## Synthèse du RAPPORT

Audit sur les modalités d'évaluation des charges brutes permettant le calcul des provisions de déconstruction des réacteurs d'EDF en cours d'exploitation

4 août 2015

Figure 5 – Devis DA09 et Devis groupement

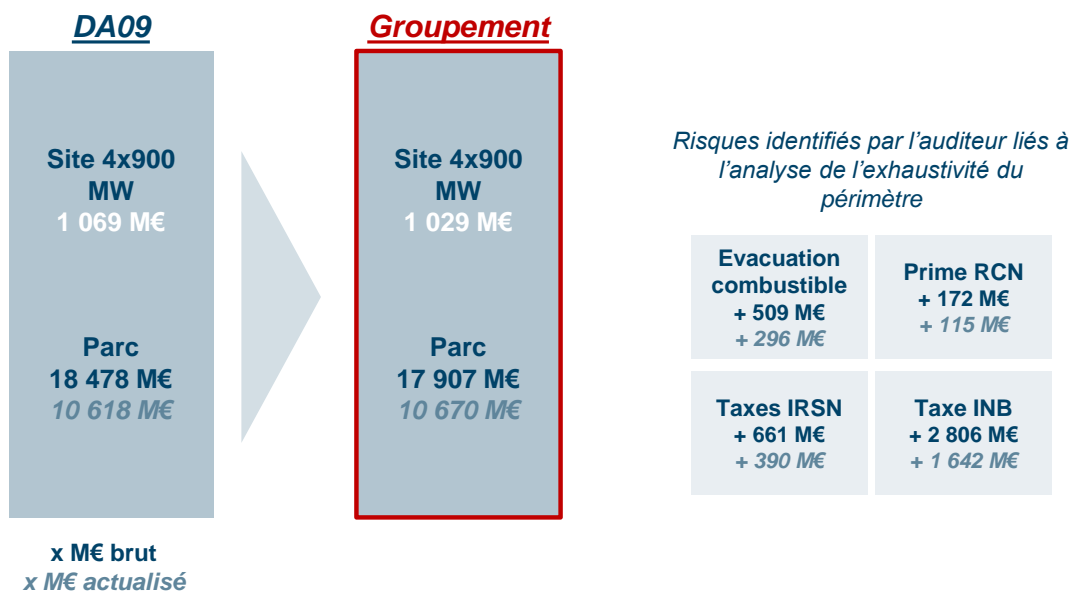
Sur la base des retraitements présentés, le coût DA09 pour un site 4x900 MWe de 1 069 M€<sub>2013</sub> pourrait être ramené à 1 029 M€<sub>2013</sub>. Sur la base de ces retraitements et selon la méthode d'extrapolation du groupement, la valeur brute de 18 478 M€<sub>2013</sub> pourrait être ramenée à 17 907 M€<sub>2013</sub>. L'application de notre méthode d'étalement des coûts a cependant un impact inverse sur la valeur actualisée conduisant à augmenter la valeur actualisée de 10 618 M€<sub>2013</sub> à 10 670 M€<sub>2013</sub>.

Les retraitements effectués par le groupement par rapport à l'étude DA09 sont les suivants :

- la mise à jour des frais d'assainissement et de démantèlement du Hors CPP ;
- la baisse des frais de gestion des déchets ;
- la création d'une zone d'entreposage pour accueillir les déchets MAVL issus du démantèlement ;
- la remise en état des sites REP après déconstruction ;
- les opérations de préparation à la mise à l'arrêt définitif ;
- la modification de la méthode d'extrapolation et d'étalement des coûts.
